EXPEDIENTE – RADICACIÓN: 17001-2-23-0216

**RESOLUCIÓN DE NEGACIÓN No. 24-2-0065-NG**

Manizales, 22 de febrero de 2024

2. Que el día 4 de agosto del 2023 se radicó solicitud de LICENCIA DE CONSTRUCCIÓN en la modalidad de REFORZAMIENTO ESTRUCTURAL, MODIFICACIÓN Y AMPLIACIÓN bajo el radicado 17001-2-23-0216 por parte del MUNICIPIO DE MANIZALES con NIT 890801053-7 en el predio ubicado en la Carrera 25C 55A barrio BELEN, con matrícula Inmobiliaria N° 100-34938 y ficha catastral N° 01-02-00-00-0287-0001-0-00-00-0000, para lo cual adjuntó los documentos exigidos en el decreto 1077-2015

(Según plano denominado: ESQ-01)

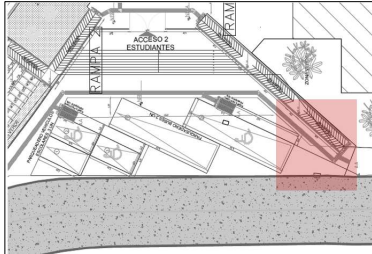
3.2.2 Componente de movilidad. Ver andén por la calle 55ª. Aparentemente se observa ocupación parcial del andén con rampa peatonal, tener en cuenta lo anterior en zonas que puedan presentar la misma situación. Ver el siguiente gráfico:
